Enquête publique « loi sur l'eau » relative au projet d'implantation d'un Center Parcs à Roybon (Isère)

CONCLUSIONS

(N° TA de Grenoble E14000053/38)

Fait à Grenoble le 23 juillet 2014

(Photo extraite du site du Conseil général de la Vienne : <http://www.lavienne86.fr/167-center-parcs.htm>) :

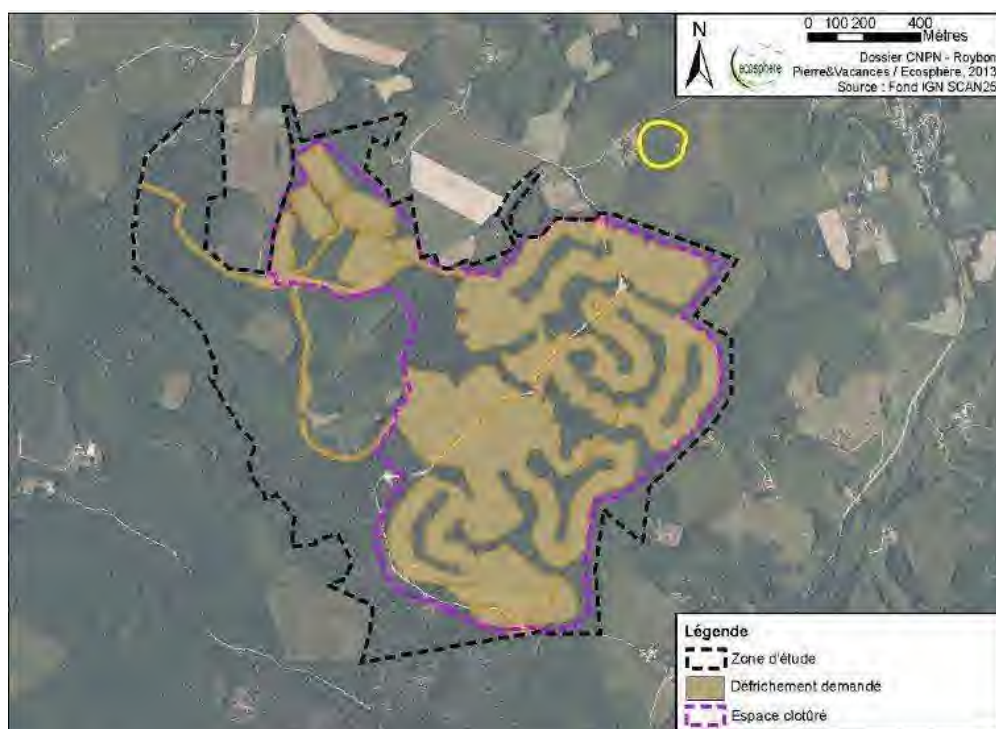
- a) **Le défrichement de plus de 91 ha se révèle d'autant plus préjudiciable qu'il portera sur 83 ha de zone humide forestière comme l'énonce le dossier². Par ailleurs, le défrichement s'accompagne par nature du dessouchage**, qui se traduit par une déstructuration et un remaniement profond du sol, ainsi que par l'altération de la couche végétale. La photographie suivante du chantier du Center Parcs de la Vienne illustre bien notre propos :

Si l'on tient compte que les **portions interstitielles**, comprises entre toutes les zones défrichées, **verront leur fonctionnalité altérée**, l'incidence globale du défrichement (dessouchage inclus) sur l'ensemble de la zone humide incluse dans le projet, est bien plus ample. Comme cela se trouve mieux représenté dans la carte produite par le maître d'ouvrage dans son mémoire en réponse (page 60) :
